(仮称) 下北ウィンドファーム事業  
環境影響評価方法書

補足説明資料

コスモエコパワー株式会社

図 4-1 沢筋等の名称

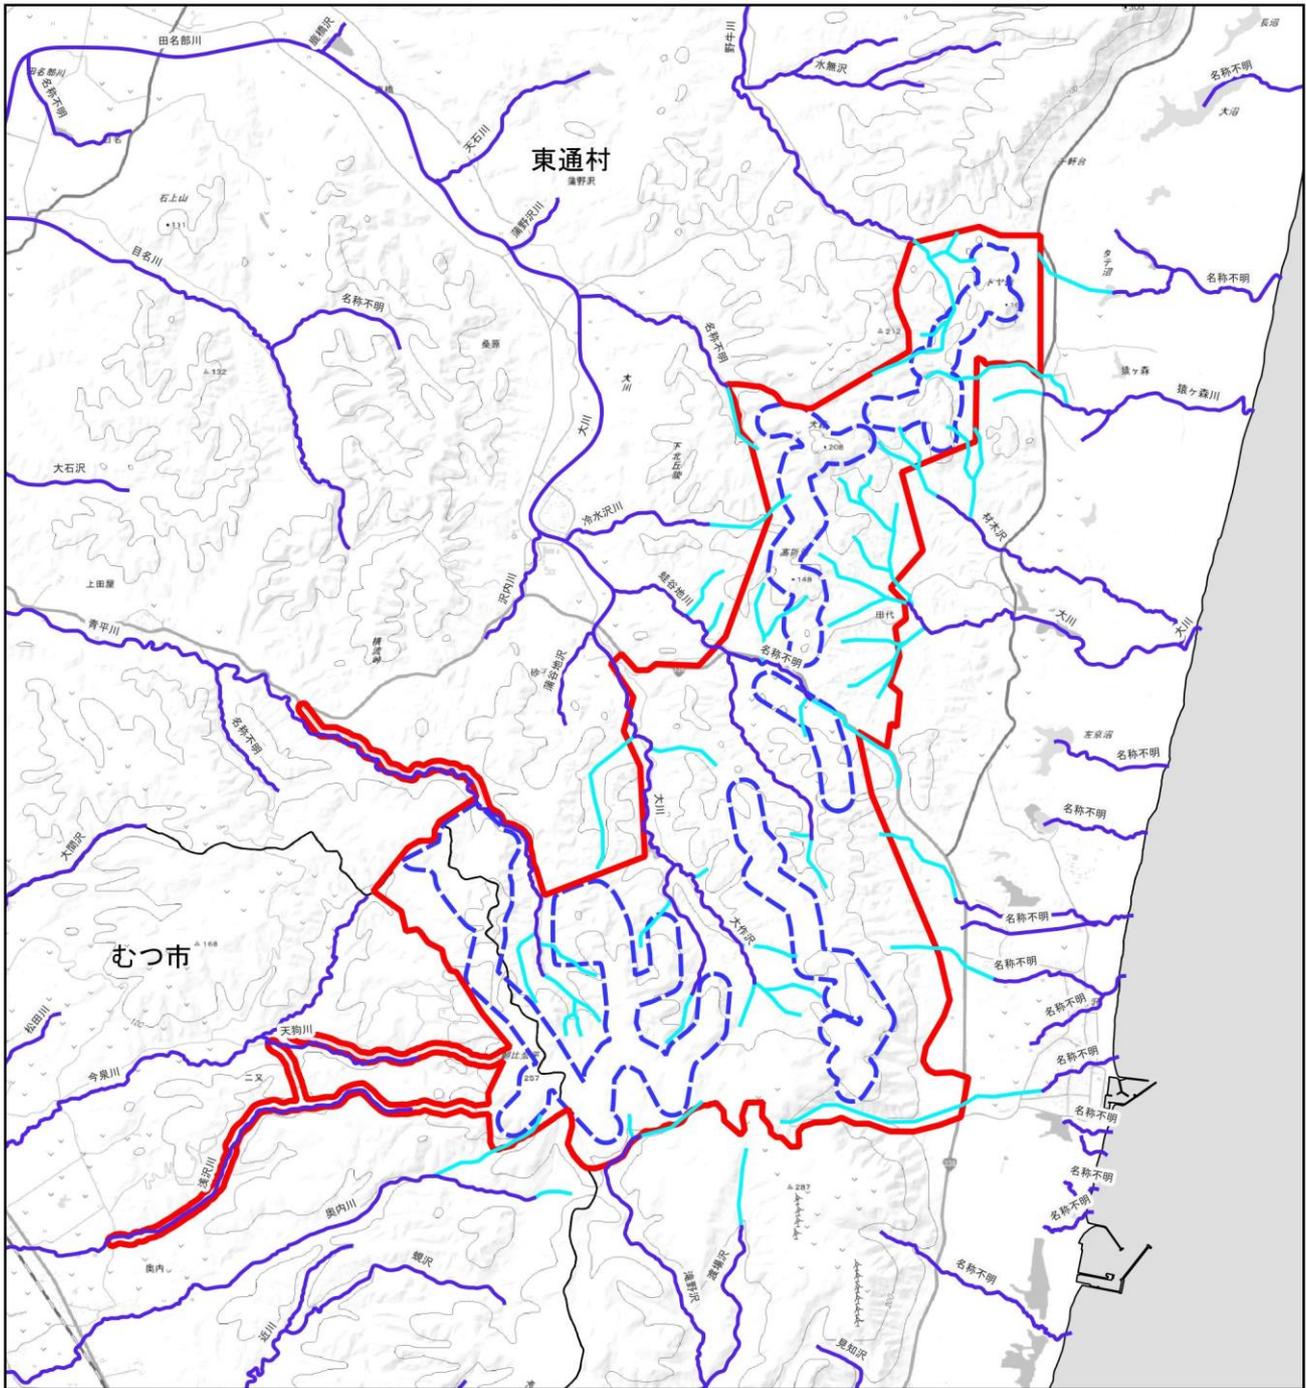
対象事業実施区域図に、沢筋等の名称を追記してください。特に、西側に伸びている2本、および北西に延びている地域について、意見を述べる際に名称が指定されているとわかりやすいと思います。

図4-1に示す通り、対象事業実施区域図に沢筋等の名称を追記しました。なお、沢筋については現地で確認したものであり、すべて名称不明です。

図 9-1 (1) 風力発電機の輸送に用いる車両 (例)

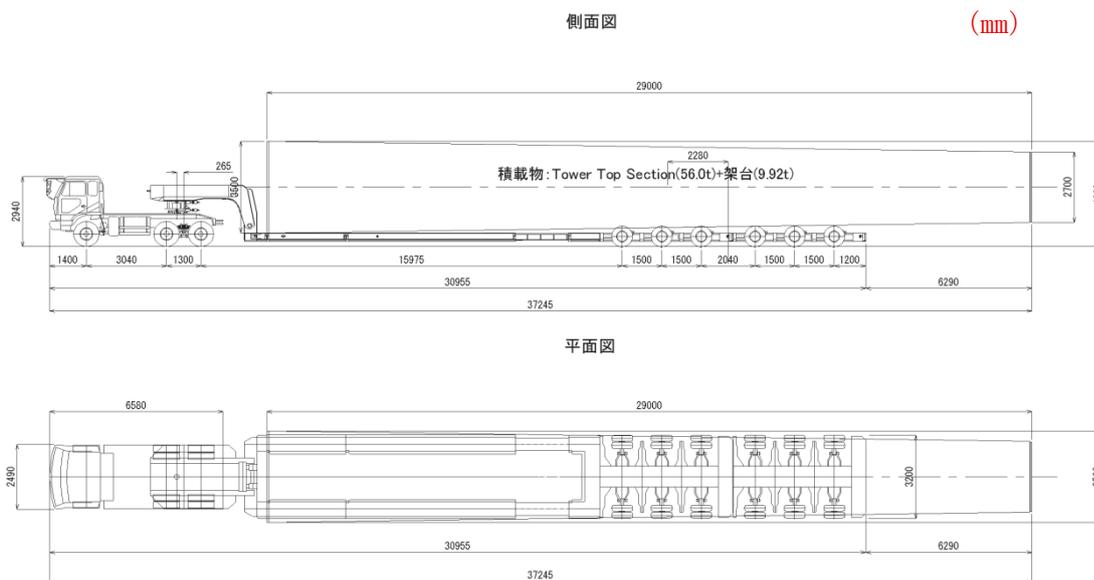
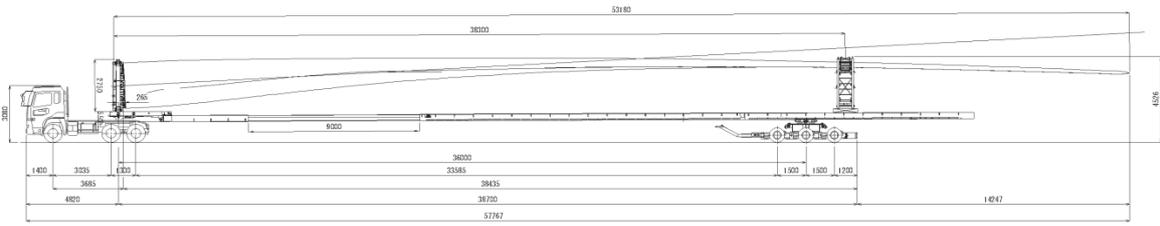
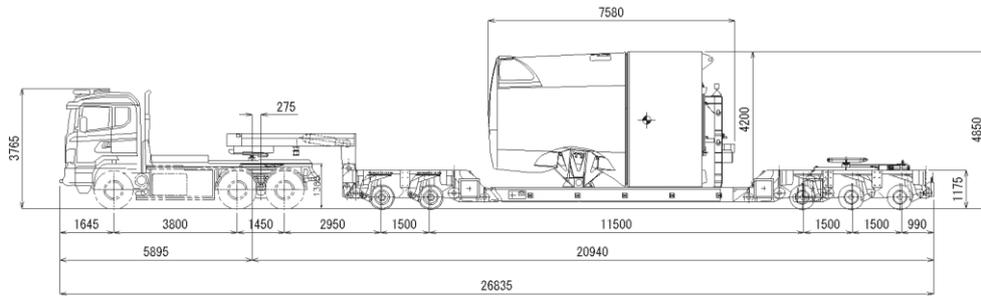
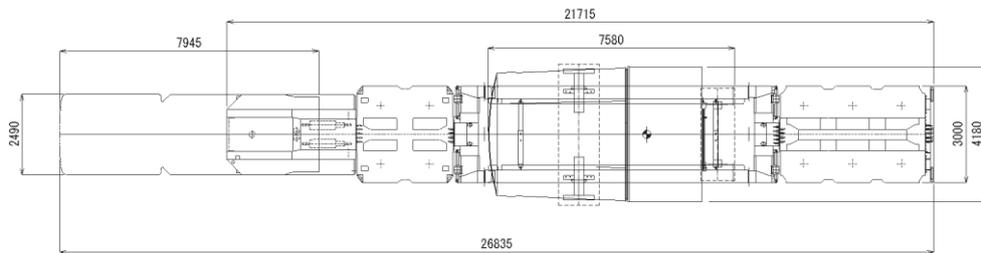
「図2.2.6-6 (1) 風力発電機の輸送に用いる車両 (例)」、「図2.2.6-6 (2) 風力発電機の輸送に用いる車両 (例)」

⇒長さの単位を記載してください。

ご指摘を踏まえ、準備書において図 9-1 の通りに修正いたします。

図 14-1 小田野沢地域気象観測所における風向出現率（2024 年）

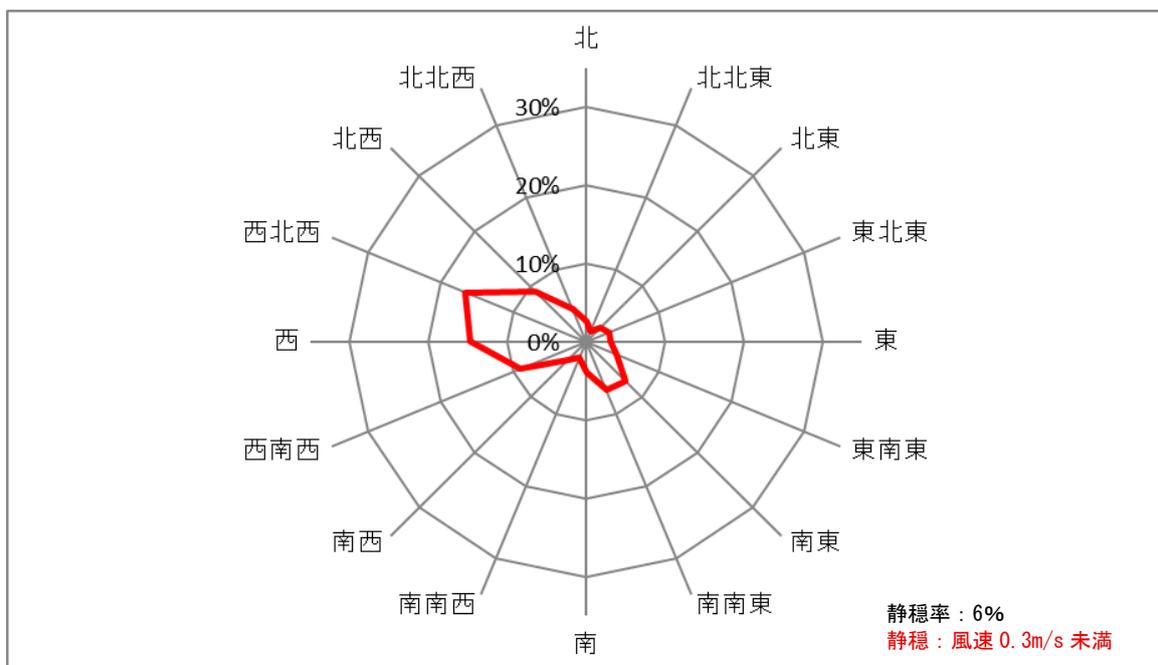
風向出現率（風配図）の静穏条件は、小田野沢：風速0.2m/s未満、むつ0.3m/s未満と異なっていますが、気象庁の特別値では両者とも同じ条件で整理されていると思います。記載が間違っていないかどうか確認をお願いします。

ご指摘を踏まえ、小田野沢の風向出現率（風配図）の静穏条件について、準備書において図14-1の通りに修正いたします。

図 19-1 猿ヶ森川の流域

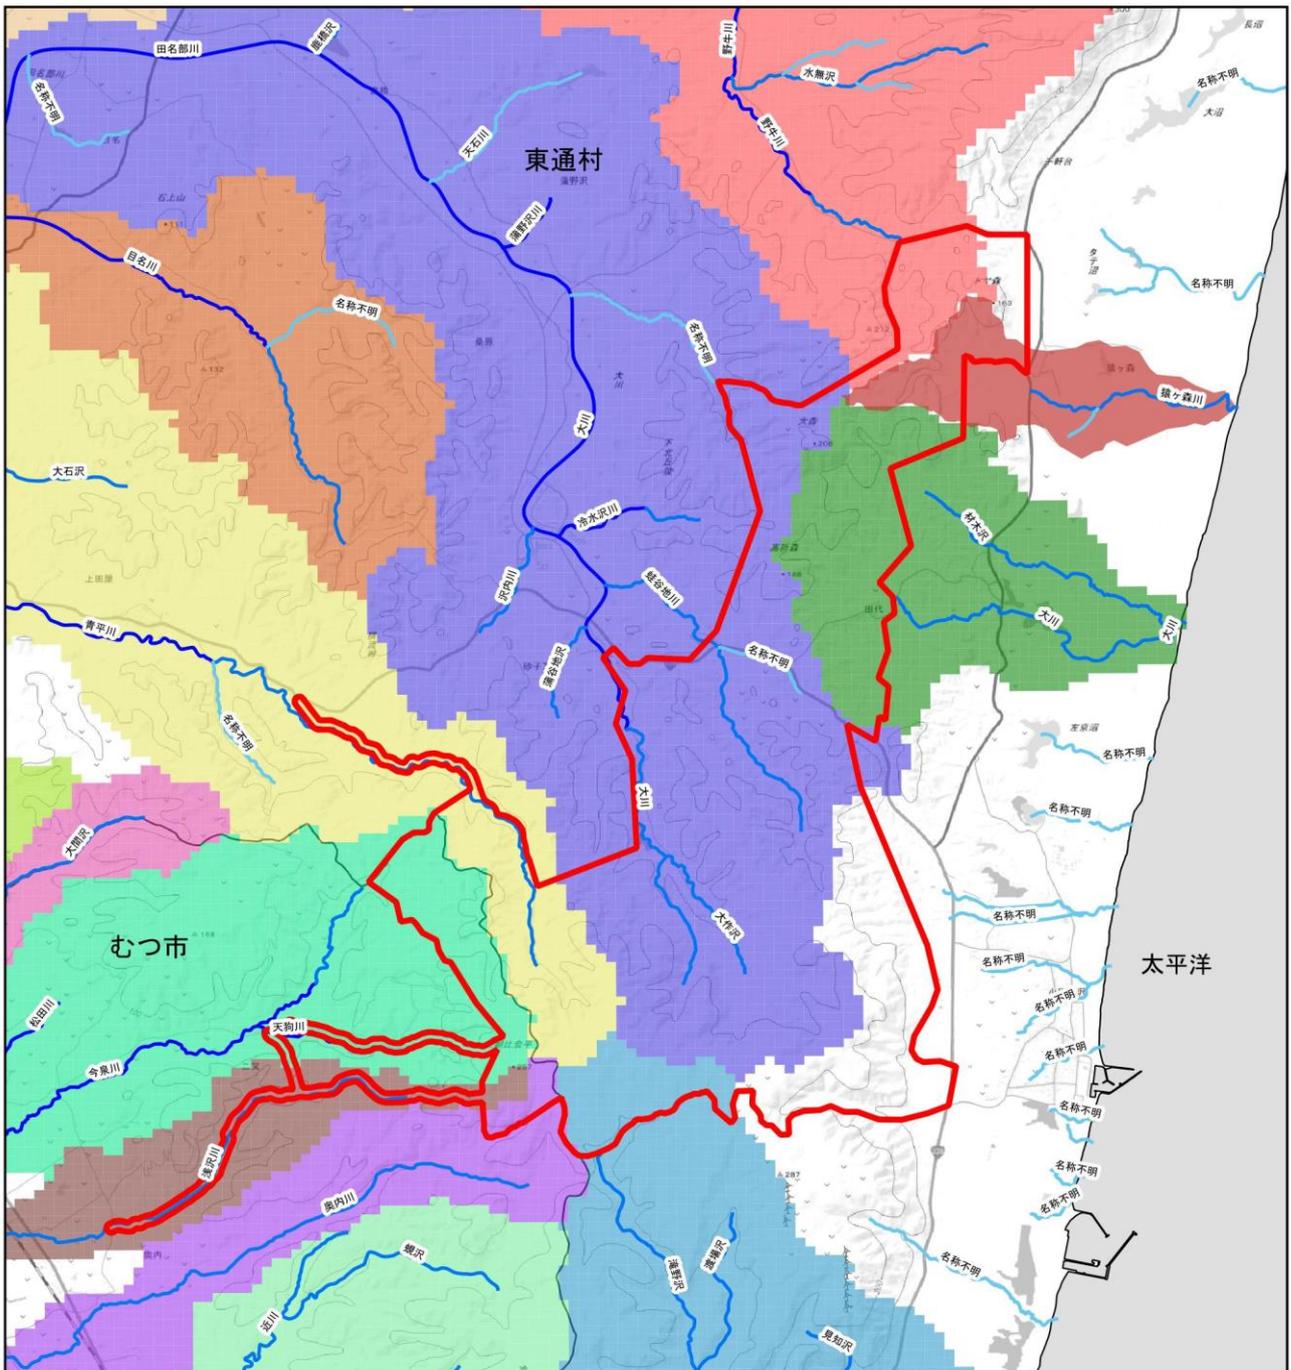
猿ヶ森川の流域を図示して下さい。

猿ヶ森川の流域は図19-1に示す通りです。準備書以降の手続きにおいて、猿ヶ森川の流域を図示します。

図 22-1 対象事業実施区域及びその周囲における食物連鎖図

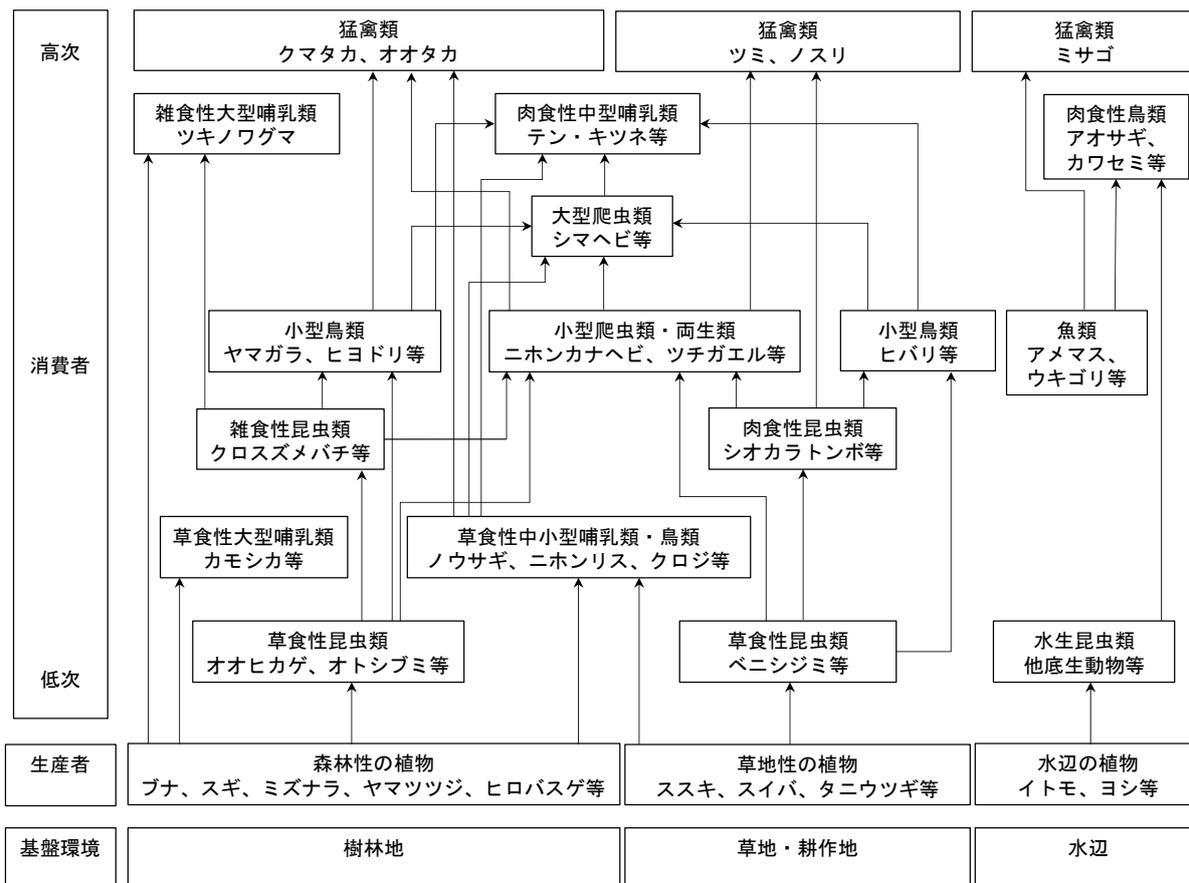
「森林の植物」にブナを追加してください。また、ツキノワグマが確認できませんが、消費者の位置を明確にして追加してください。

ご指摘を踏まえ、準備書において図 22-1 の通りに修正いたします。

図 26-1 大平滝浄水場の位置

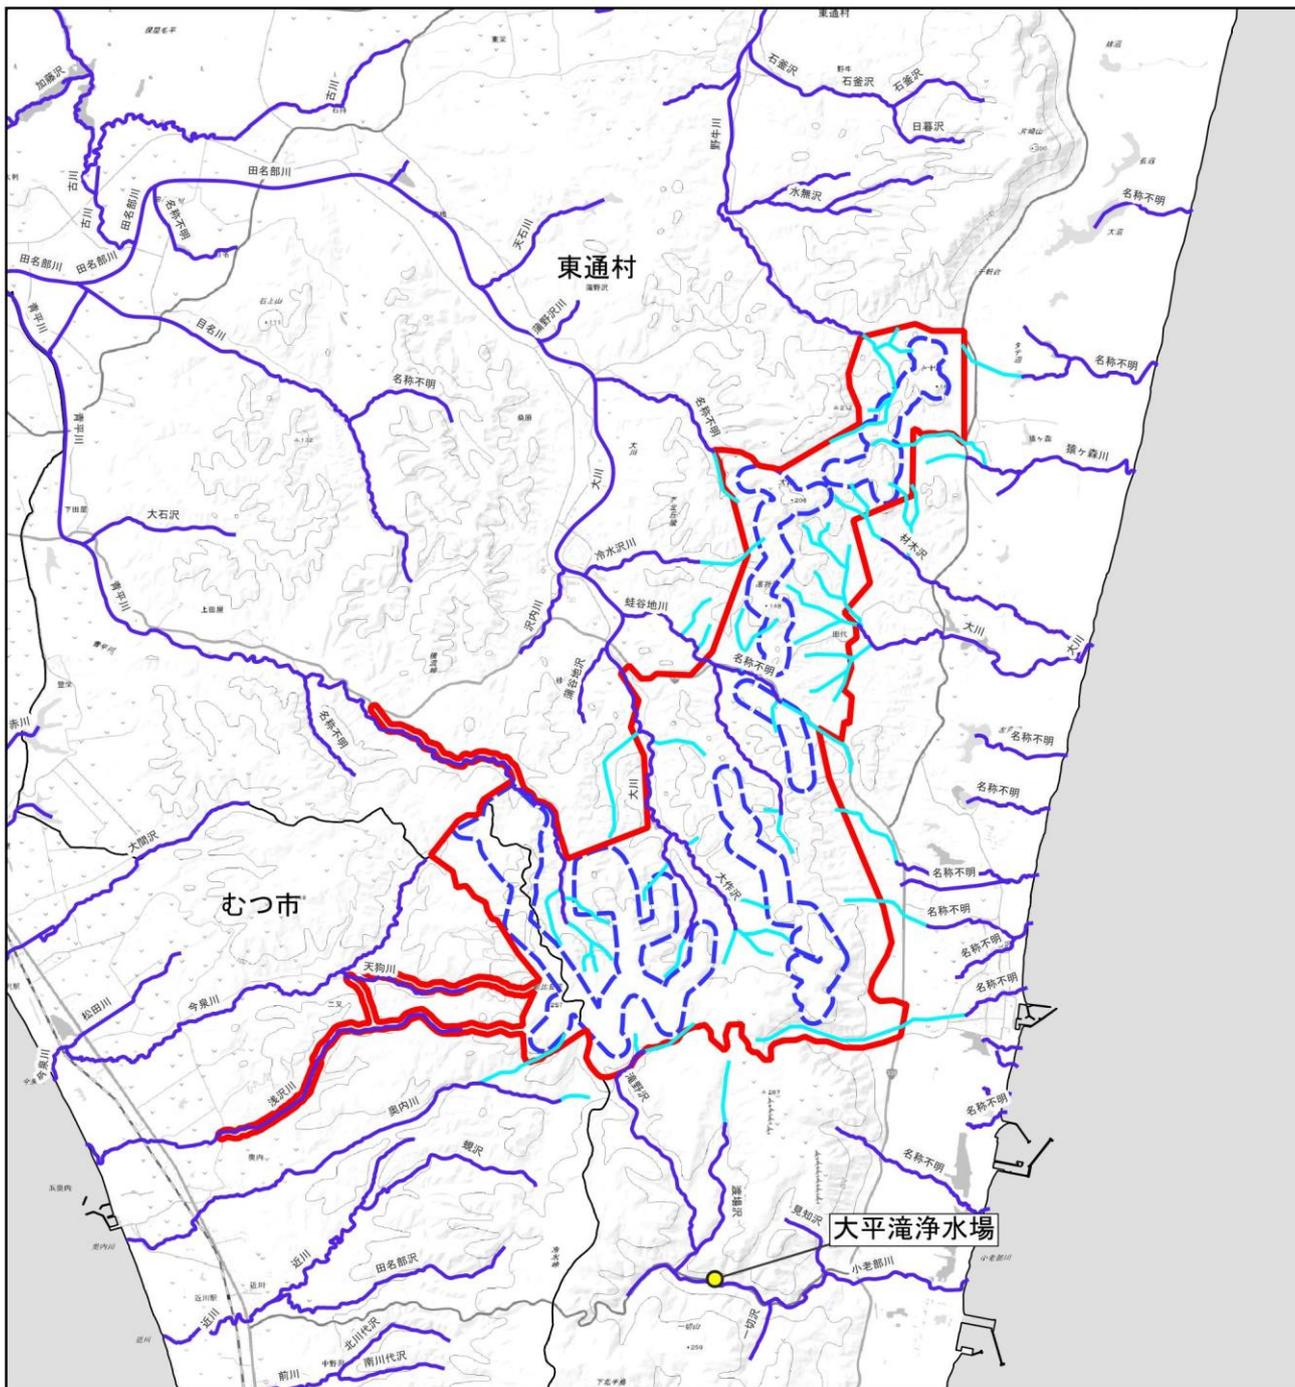
対象事業実施区域の周辺に上水道の取水施設があれば図示して下さい。（配慮書に対する知事意見（p. 375）で、大平滝浄水場とその水源の小老部川支流の名前が出てきますが、その位置は図書に示してあるでしょうか。）

図 26-1 の作成、ありがとうございます。同様の図を準備書以降の図書に示してください。また、今後の調査で上水道の取水施設が確認できれば、それも図面に追加してください。

図 26-1 に、大平滝浄水場の位置を図示しました。

今後の手続きの中で確認した上水道の取水施設の位置も含め準備書以降の図書に図示します。

図 36-1 配慮書段階の配慮事項の  
対応について

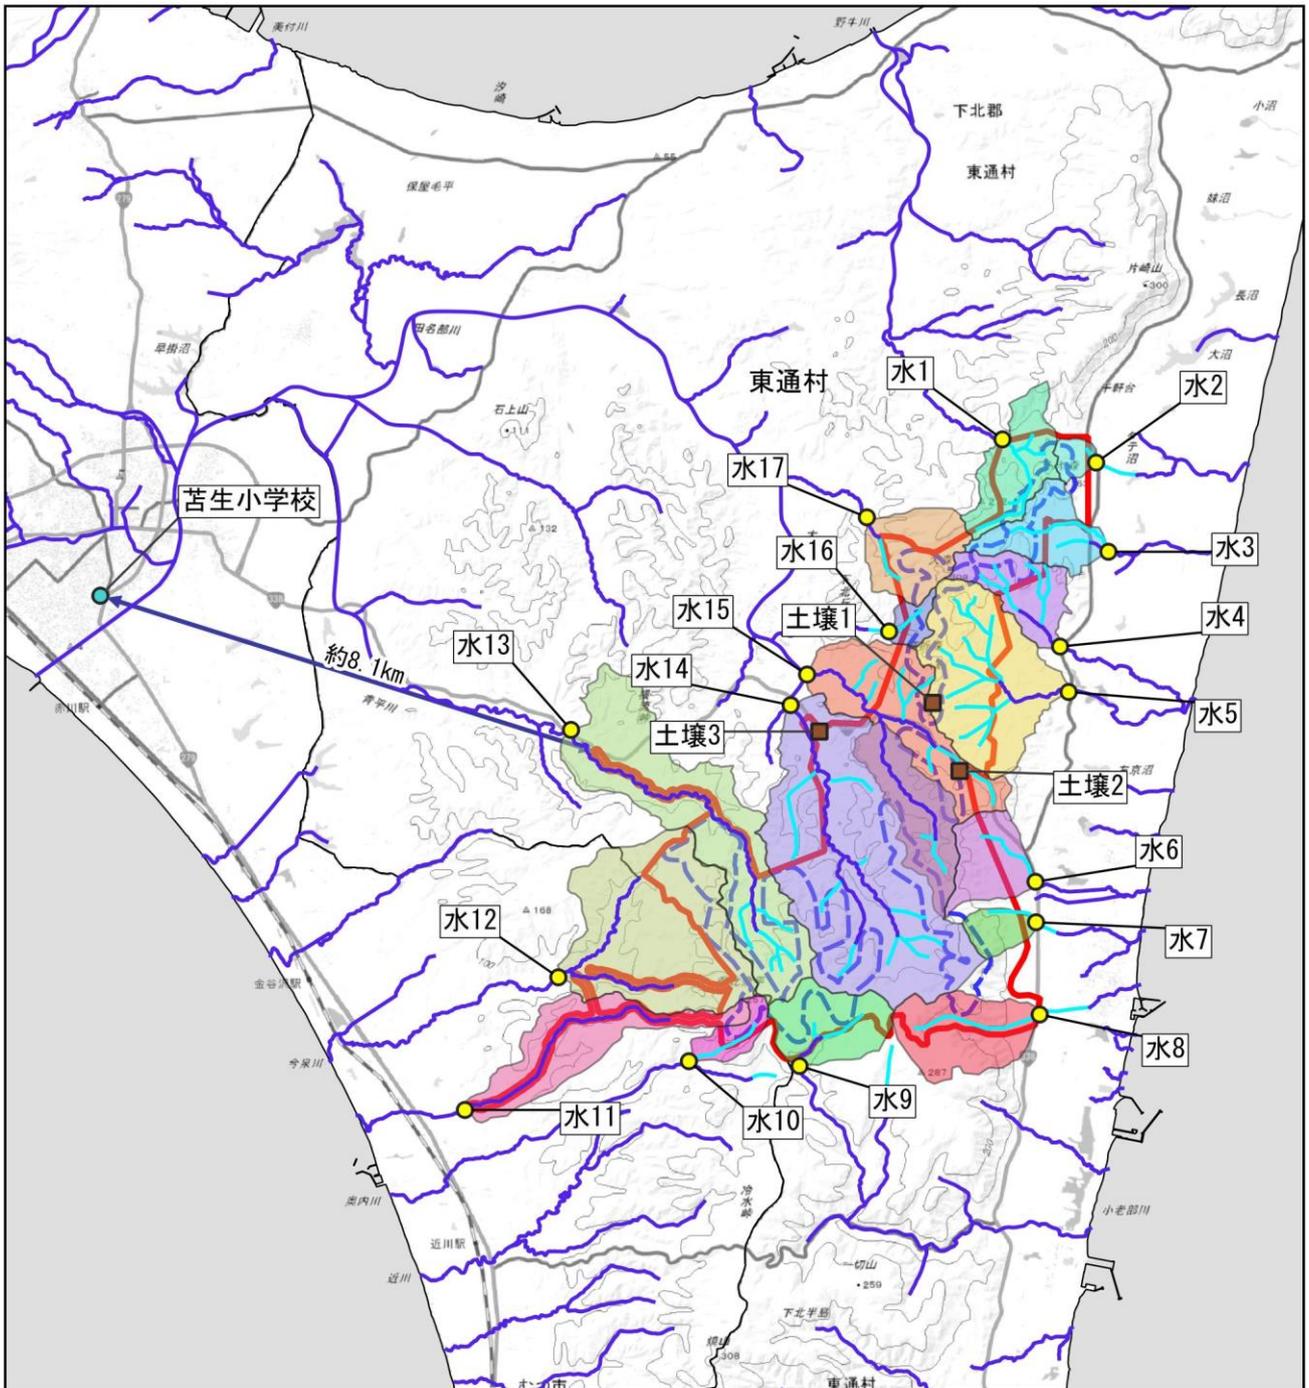
配慮書段階で「重要な自然環境のまとまりの場の改変は可能な限り回避し、改変を行なう場合は、改変面積を最小限に留めるなど配慮する」と評価されていますが、方法書段階ではどのように配慮をされていますか？

方法書段階においては、事業実施想定区域内の重要な自然環境のまとまり場のうち、下北ジオパークの猿ヶ森砂丘内で地表地質が砂丘砂となっている範囲について、図 36-1 に示す通り対象事業実施区域から当該範囲を除外しております。
